Wrocław, 21.06.2021

Dotyczy: odpowiedzi na pytania do SIWZ w postępowaniu nr ZP/13/PN/2021 o udzielenie zamówienia publicznego pn. „03900- Budowa torowiska tramwajowego i pętli tramwajowo-autobusowej oraz parkingu typu P+R wraz z infrastrukturą w ul. Rogowskiej oraz Przebudowa kanalizacji drenażowej w ramach zadania pn. Budowa wydzielonej trasy autobusowo-tramwajowej łączącej osiedle Nowy Dwór z centrum Wrocławia”

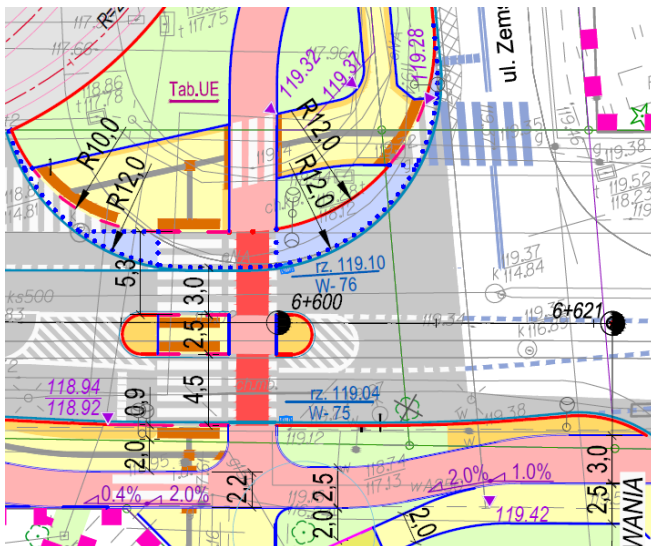
Prosimy o potwierdzenie przez Zamawiającego, że w cenie oferty należy uwzględnić koszty związane z przeprowadzeniem aktualizacji zobrazowania schematów sieciowych CDM MPK uwzględniającą zasilanie trakcji tramwajowej na odcinku ul. Rogowskiej ze stacji „Nowodworska”.

Tak, koszty związane z przeprowadzeniem aktualizacji zobrazowania schematów sieciowych CDM MPK należy uwzględnić w ofercie.
